電源開発株式会社
大間原子力発電所

敷地及び原子炉施設設置位置付近の地質構造の補足

平成18年12月
原子力発電安全審査課

図-1 地質鉛直断面図

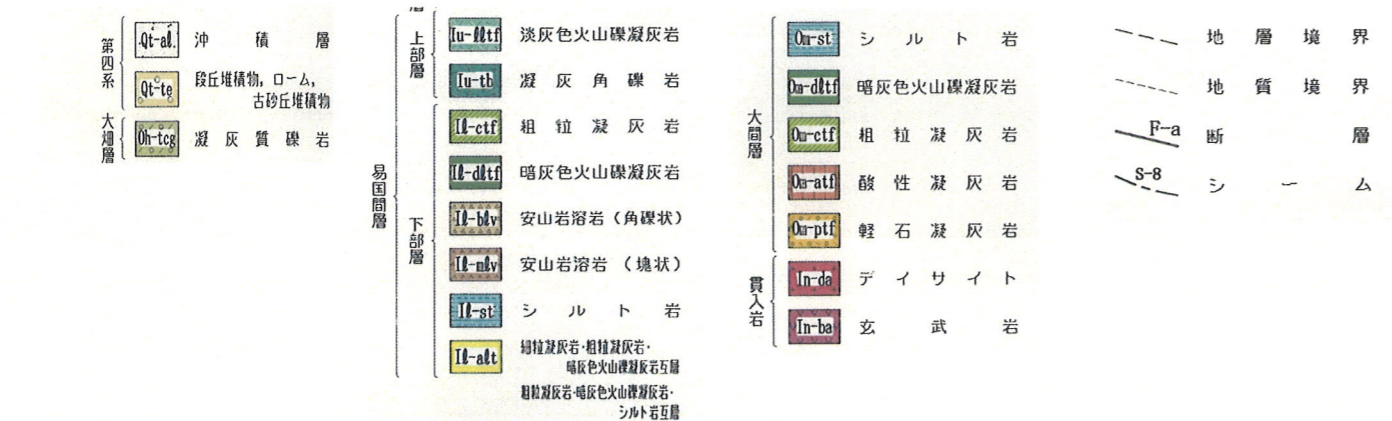
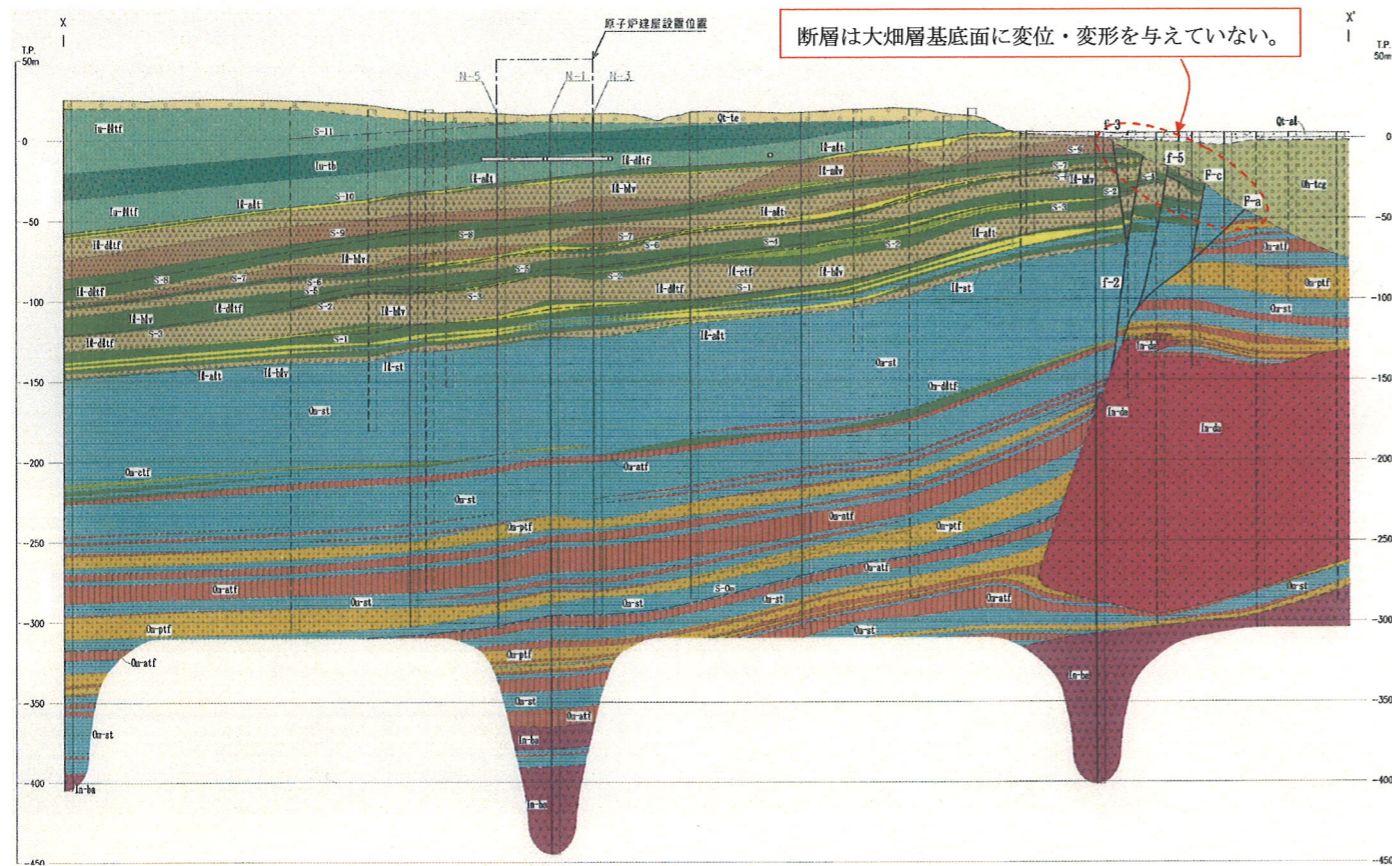
- ボーリング調査(図-1), トレンチ調査(図-2)及び試掘坑調査から敷地北側の断層は鮮新世の大畑層の基底面に変位・変形を与えていないと判断している。

- 以上のことから, 敷地北側の断層については, 大畑層堆積以降の活動はないとしていることは, 妥当と判断される。

図-3 地質水平断面図(T.P.-14m)

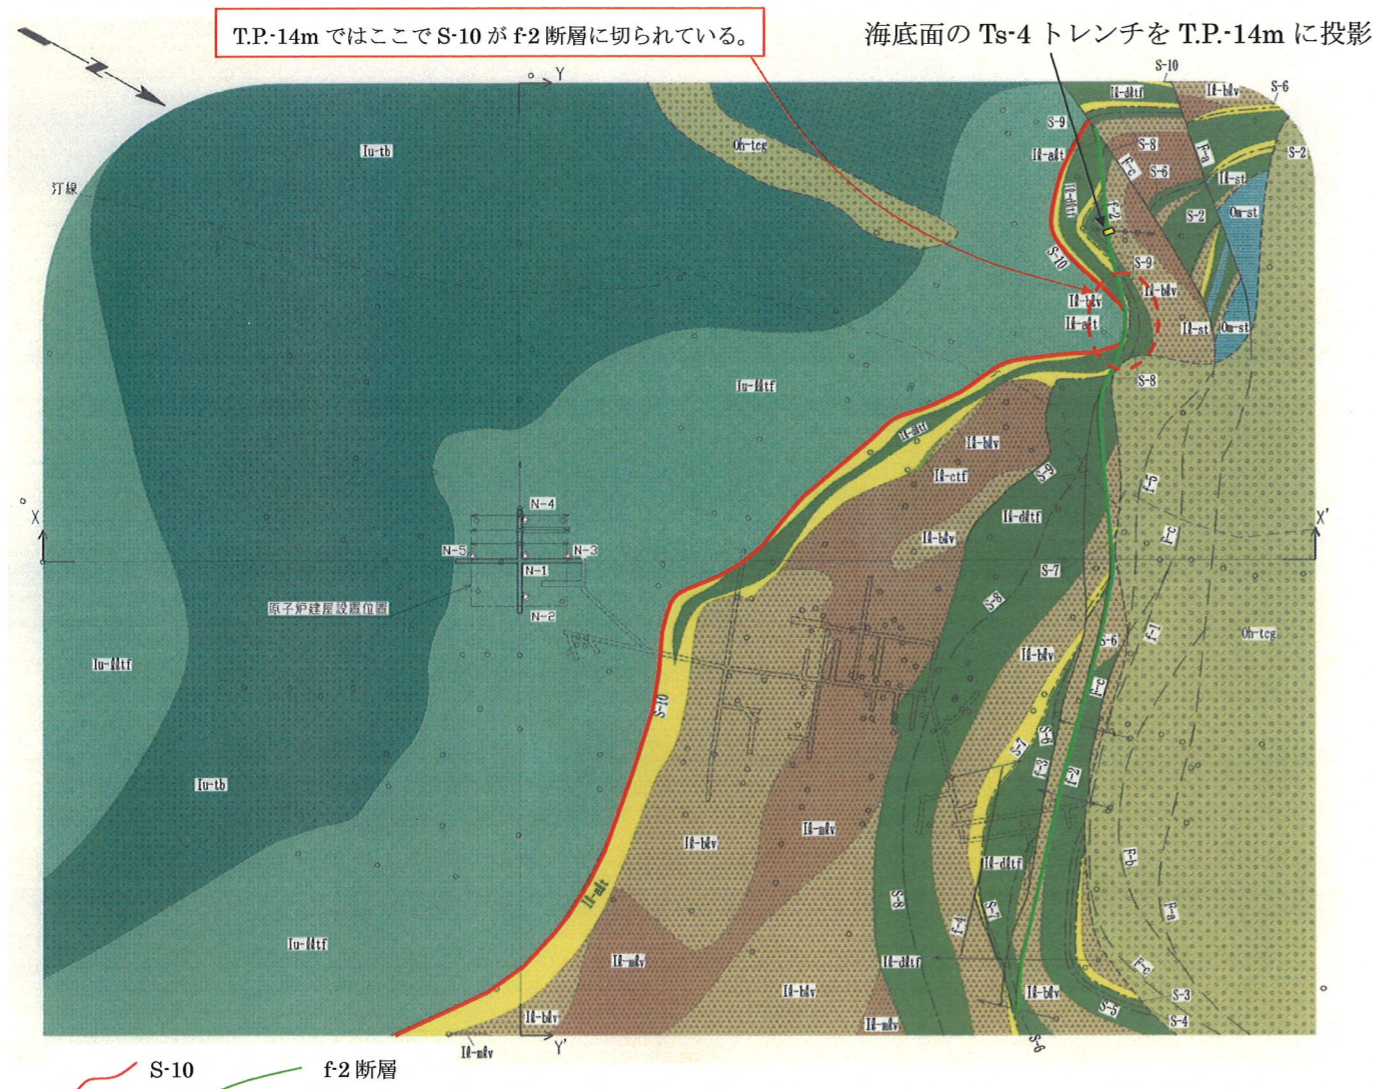
- ・ 連続性の認められるシームは、易国間層に 11 枚、大間層に 1 枚あるとしている。(図-3, 図-4)
- ・ そのうち、S-1~S-10 及び S-0m のシームは敷地北側の断層に切られており、断層形成以降の活動はないと判断している。
- ・ S-11 については、M₂ 面段丘堆積物に覆われ、その基底面に変位・変形をもたらしていないことを確認したとしている。
- ・ 以上のことから、シームについては、耐震設計上、問題となるものではないとしている。

図-5 Ts-4 トレンチ地質展開図

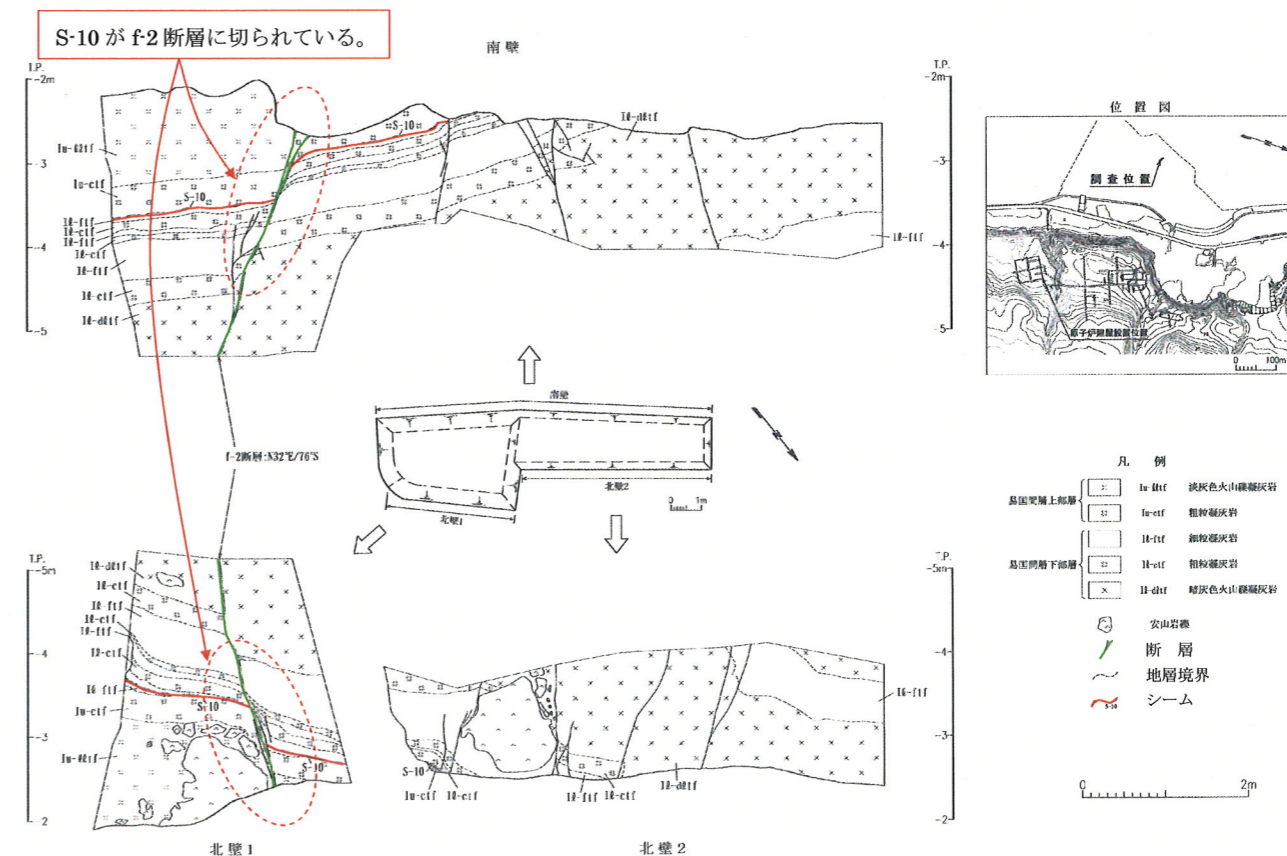
- ・ 申請者は、後述する変状の分布を把握するために Ts-4 のトレンチ調査を行っている。
- ・ その結果、S-10 が f2 断層に切られていることを確認したとしている。(図-5)
- ・ 指針改訂により、活断層の評価基準が「5 万年以前以降活動したもの」から「後期更新世以降の活動が否定できないもの」となったが、シームが断層に切られているという事実関係に変更はないことから、シームは耐震設計上、問題となるものではないとする評価に変更はないとしている。

- ・ 以上のことから、シームが耐震設計上、問題となるものではないとしていることは妥当と判断される。

図-7 Ts-2 トレンチ地質展開図

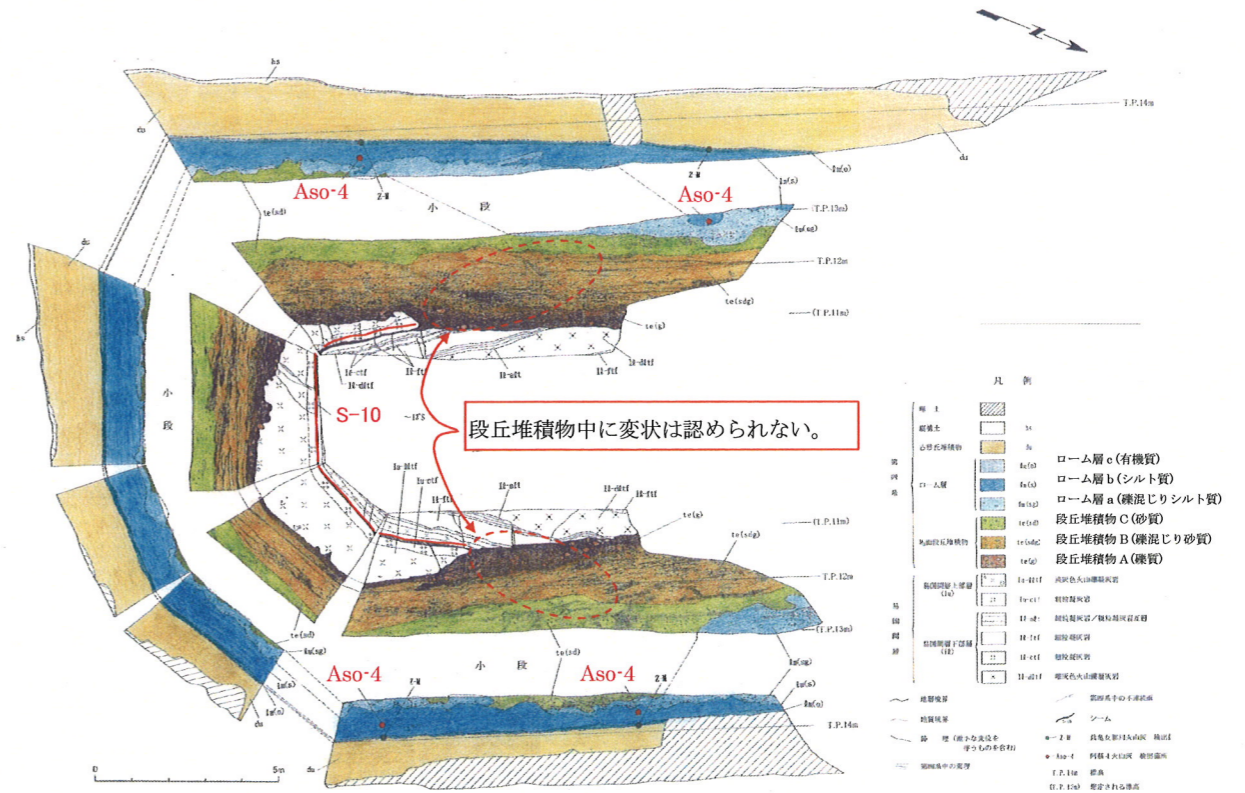
- トレンチ Ts-1, Ts-3 では S-10 の延長上の M₃ 面段丘堆積物中に変状が認められた。
- 変状は、段丘堆積物中に認められ、その上位のローム層には及んでおらず、ローム層には阿蘇 4 火山灰 (Aso-4 : 8.5~9 万年前) が認められるとしている。(図-6)
- 変状の鉛直変位量は Ts-1 で最大約 45cm(平均)であるが、累積的变化は認められないとしている。(図-6)
- Ts-1 の直ぐ東側で掘削した Ts-2 では変状は認められないとしている。(図-7)
- 針貫入試験によれば、変状が認められる Ts-1 の S-10 上盤側の針貫入勾配は小さく軟質であり、変状の認められない Ts-2 のそれはやや大きく硬質であるとしている。(図-8, 図-9)
- Ts-1, Ts-3 の S-10 上盤側の粘土鉱物含有率は 22~26%と大きく、Ts-2 のそれは 13%と小さいとしている。また、粘土鉱物は主としてスメクタイトであるとしている。(図-9)
- 既往の Ts-1,2,3 の各トレンチ沿いの断面図によれば、変状が認められるトレンチでの風化の進んだ部分(強風化部)は厚く、その基底面は S-10 に接するように分布するとしている。一方、変状の認められない Ts-2 では強風化部は薄く、その基底面は S-10 には接していないとしている。(図-10)

図-8 Ts-1, Ts-2 の針貫入試験結果

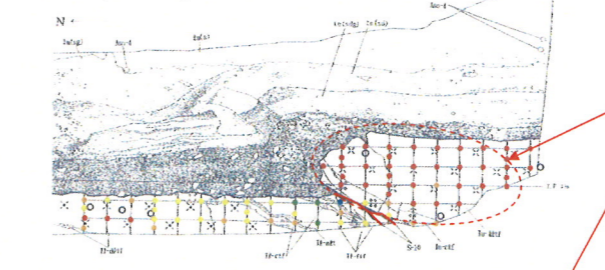
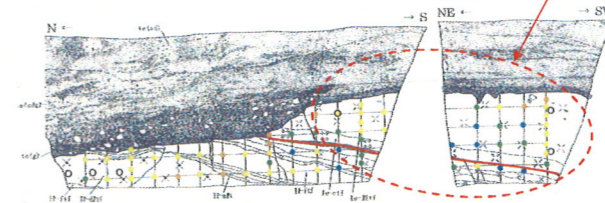
変状の認められるトレンチでは S-10 上盤側が軟質で粘土鉱物が多く、変状の認められないトレンチではやや硬質で粘土鉱物が少ない。したがって、変状の認められるトレンチでは風化が進んでいると考えられる。

S-10 上盤側の岩盤は Ts-1 では軟質であり、Ts-2 ではやや硬質である。

図-11 Ts-3 トレンチの追加調査による変状の鉛直変位量の変化

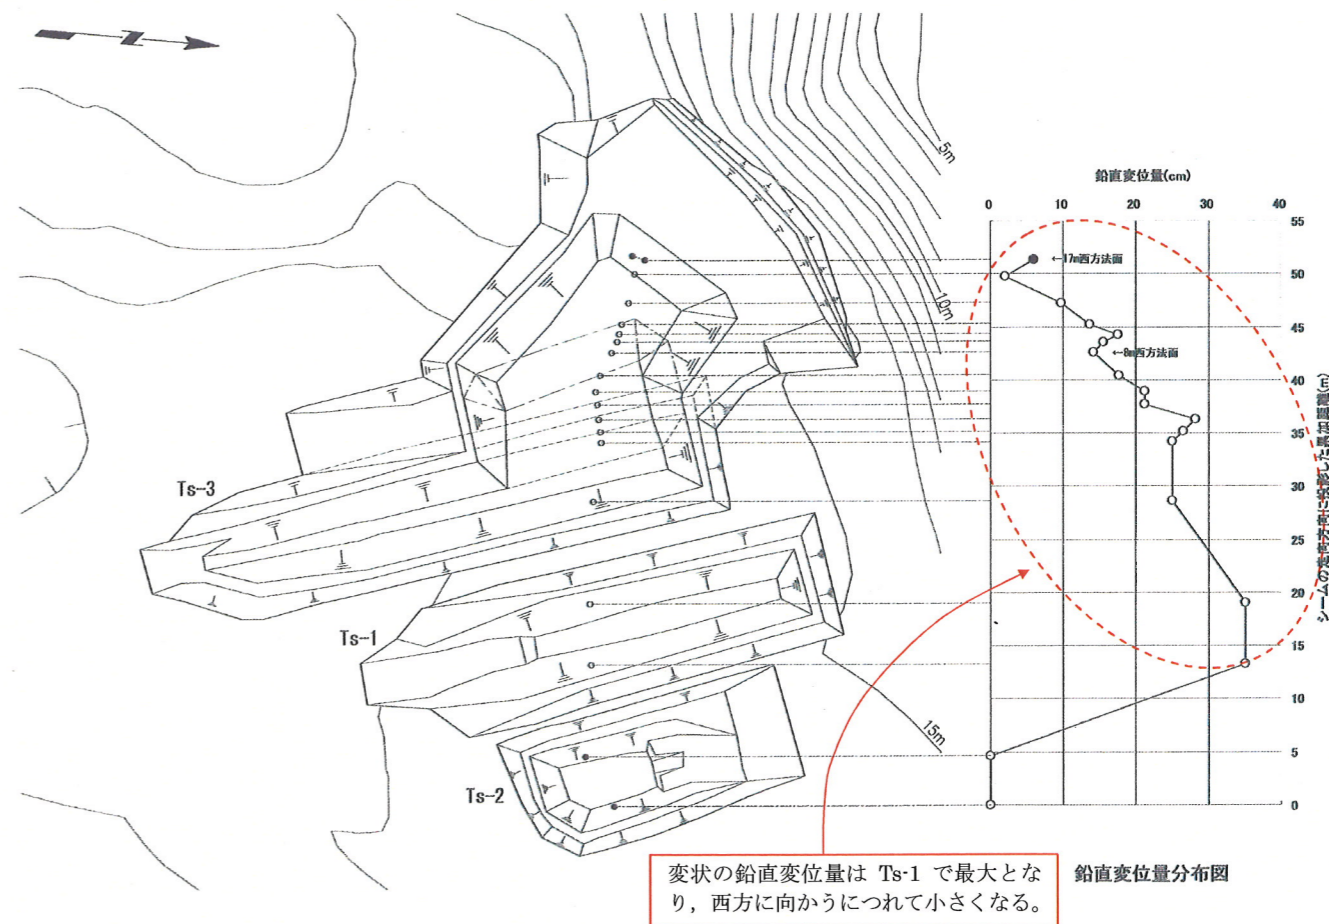
- Ts-3 の西方～北西方にかけての変状の鉛直変位量は図-11 に示すように Ts-1 で最大となり、西方に向かうにつれて小さくなり、最小約 2cm となったとしている。
- したがって、変状は主として Ts-1 周辺に見られる現象であるとしている。

図-12 強風化部の厚さ分布と鉛直変位量の変化

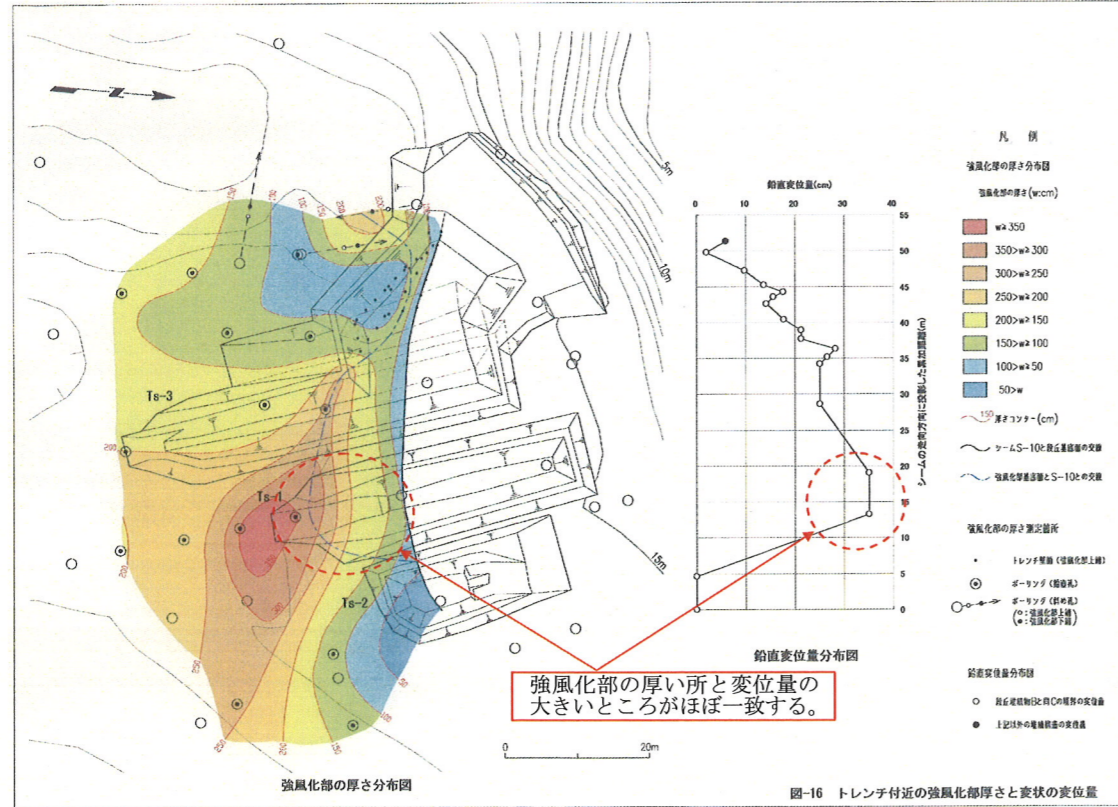
- ・ 強風化部の厚い所では変状の鉛直変位量が大きく、薄い所では小さい傾向が得られたとしている。(図-12)
- ・ 段丘堆積物の薄い所では変状の鉛直変位量が大きく、厚い所では小さいとしている。(図-13)
- ・ 図-12 及び図-13 の結果から、強風化部の厚さと段丘堆積物の厚さを求め、それぞれの厚さと変状の鉛直変位量との相関性を検討した結果、次のような結果が得られたとしている。
- ・ 変状の鉛直変位量と強風化部の厚さとは明らかな正の相関性があるとしている。(図-14a.)
- ・ 変状の鉛直変位量と段丘堆積物の厚さとは弱いながらも負の相関性があるとしている。(図-14b.)
- ・ 鉛直変位量を被説明変数、強風化部の厚さと段丘堆積物の厚さを説明変数とする重回帰分析の結果、変位量の実測値と予測値とは良い相関が見られるとしている。(図-14c.)

図-14 鉛直変位量と強風化部・段丘堆積物の厚さとの相関図及び重回帰分析結果

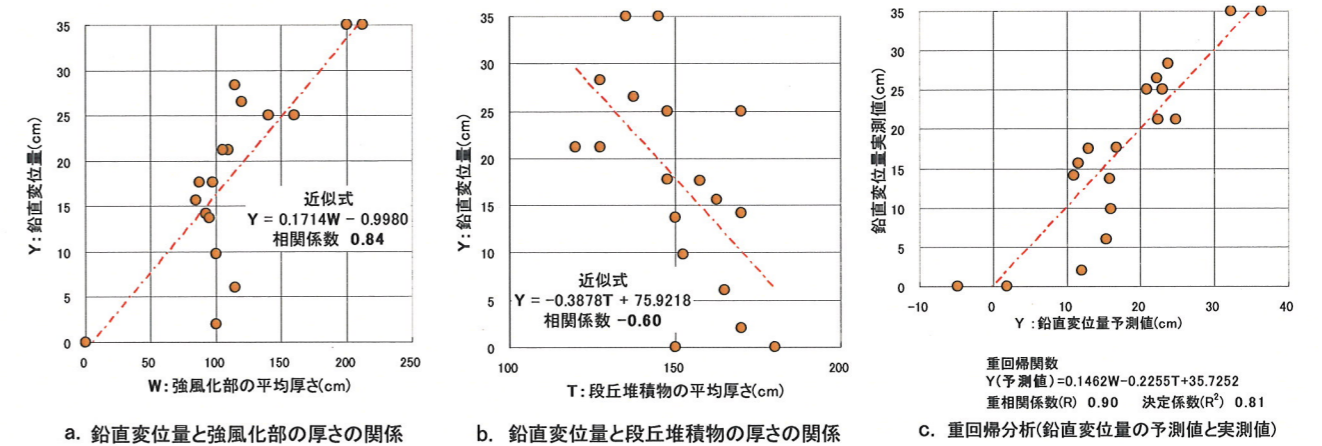
- ・ 変状は上記のように Ts-2 と Ts-4 の間に限定され、しかも鉛直変位量が Ts-1 付近で最大となり、その西方へは減少することから、変状は主として Ts-1 トレンチ付近に局所的に見られる現象であるとしている。
- ・ 変状の成因としては、強風化部の厚さとは正の相関性が見られ、段丘堆積物の厚さとは負の相関性が見られることから、風化岩中の粘土鉱物の吸水膨張による可能性が考えられるとしている。すなわち、海水準の変動で地下水位が変化することで、風化岩盤中の粘土鉱物が増加するとともに吸水膨張し、強風化部が厚く、かつ段丘堆積物の薄い所でその膨張圧力が上載圧より大きくなったところに地震動等がトリガーとなって形成された可能性が考えられるとしている。なお、このような変状をもたらす海水準の変動は、近い将来再度発生するとは考えにくいとしている。
- ・ 以上のことから申請者は、変状は耐震設計上、問題となるものではないとしている。

以上の検討から、変状が耐震設計上問題となるものではないとしていることは妥当と判断される。
